## 改善箇所説明図

シートベルトテンショナー交換が必要な状態

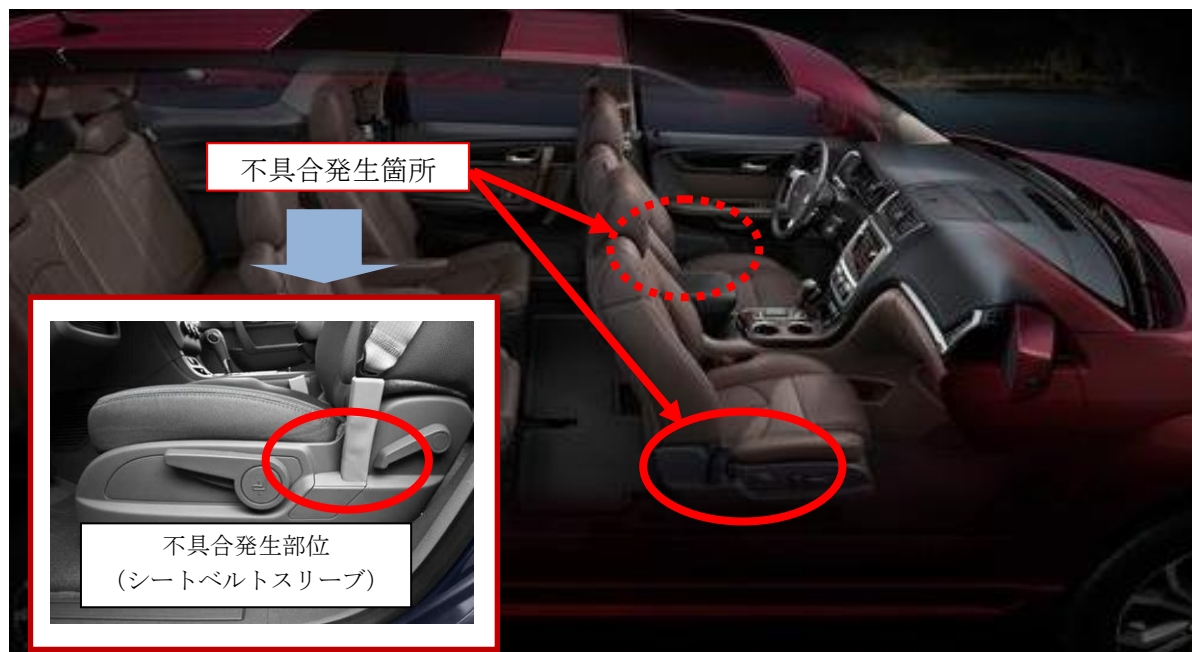
### 基準不適合発生箇所

運転者席及び助手席のシートベルトにおいて、乗降するたびにシートベルトスリーブに繰り返し負荷がかかることで内部のケーブルが破断することがある。その状態で事故が発生した場合、シートベルトが適切に作動せず、被害が拡大するおそれがある。

全車両、運転者席及び助手席のシートベルトスリーブの状態を点検し次の対策をする。

- ①スリーブに破損がある場合は、シートベルトテンショナーを新品に交換した上で、スリーブを除去し改善キットを取り付ける。
- ②スリーブに破損がない場合は、スリーブを除去し改善キットを取り付ける。
